令和2年9月30日
原子力科学研究所
臨界ホット試験技術部

STACY設工認第3回に係るコメント回答

(1) 運転手順 1 (反応度制御方法)

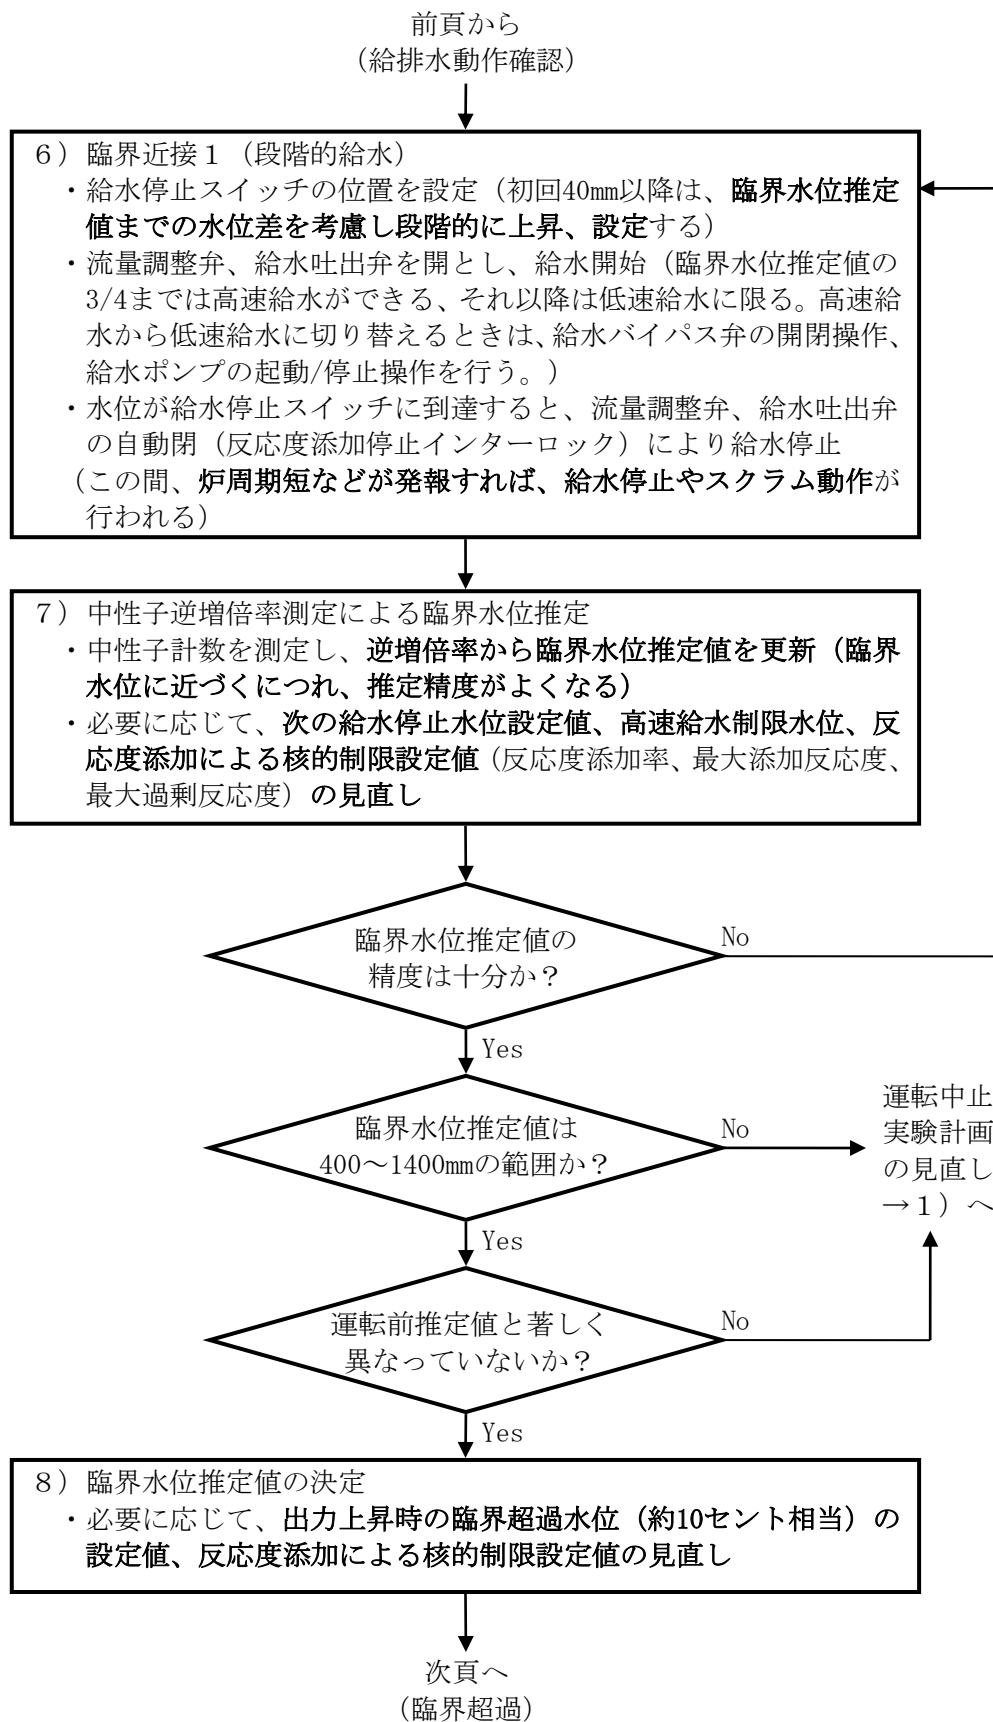
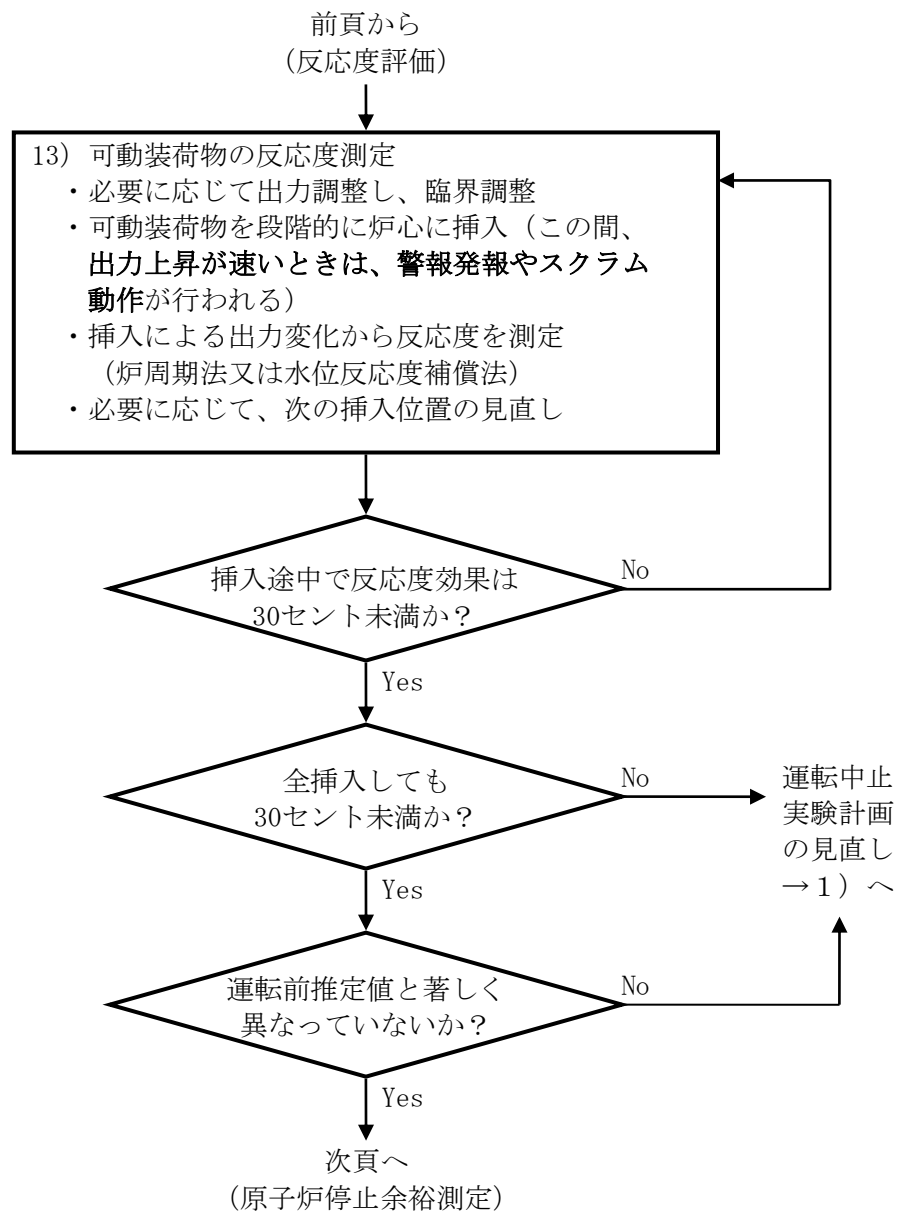
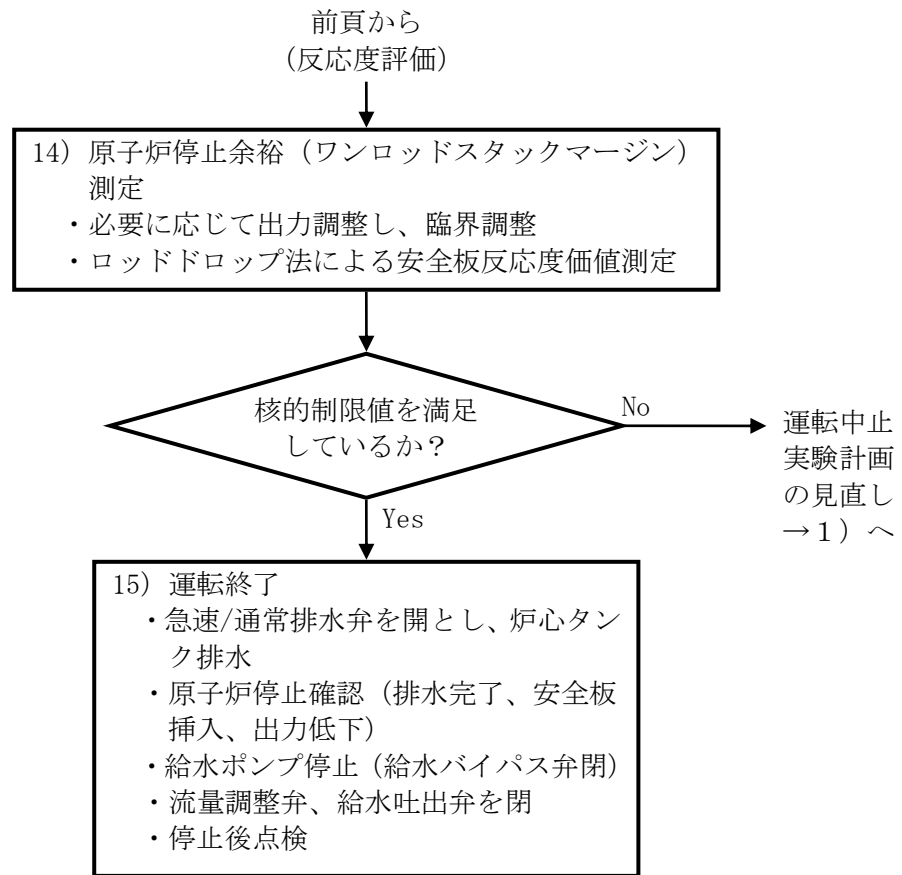
臨界近接や異常な過給水を含めた給排水系による反応度制御の具体的な方法について説明すること。

運転中における異常な過給水（※）が発生し、出力上昇が速いときは、運転員の判断で給水を途中で停止する。また、炉周期短などが発報すれば給水停止やスクラム動作が行われる。

（※）ここで「異常な過給水」とは、給水バイパス弁、流量調整弁等の機器の故障又は運転員の誤操作により、炉心タンク内に軽水が誤給水されることにより、過度の反応度が添加されることを想定する。

- 9) 臨界超過 (出力上昇)
- ・ 給水停止スイッチの位置を臨界超過水位 (約10セント相当) に設定
 - ・ 流量調整弁、給水吐出弁を開とし、給水開始 (臨界超過し、出力が緩やかに上昇)
 - ・ 出力上昇確認後、起動用中性子源の引抜き
 - ・ 水位が給水停止スイッチに到達し、流量調整弁、給水吐出弁の自動閉 (反応度添加停止インターロック) により給水停止
(このとき、出力上昇が速いときは、給水を途中で停止する。また、炉周期短などが発報すれば、給水停止やスクラム動作が行われる)
 - ・ 臨界超過水位の測定

- 11) 臨界調整 (臨界水位確定)
- ・ 通常排水弁を開とし、少量排水し、臨界調整 (運転員が炉心水位と出力を監視しながら排水を行い、出力が一定 (出力1W程度) となる水位に調整)
 - ・ 臨界水位の測定

- 12) 反応度評価
- ・ 出力上昇時の反応度 ($d\rho$) を、臨界超過水位と臨界水位の差 (dH) で除し、臨界超過水位1mm当たりの反応度 (水位反応度係数 $d\rho/dH$) を算出
 - ・ 水位反応度係数を基に反応度制限量を設定
 - 反応度添加率 = $(d\rho/dH) \times (\text{水位上昇速度})$
 - 最大添加反応度 = $(d\rho/dH) \times (\text{臨界水位と給水停止スイッチ上限高さとの差} ※)$
 - 最大過剰反応度 = $(d\rho/dH) \times (\text{臨界水位と最大給水制限スイッチ設定高さとの差} ※)$
(※給水停止後1秒間の水位上昇分を含む)
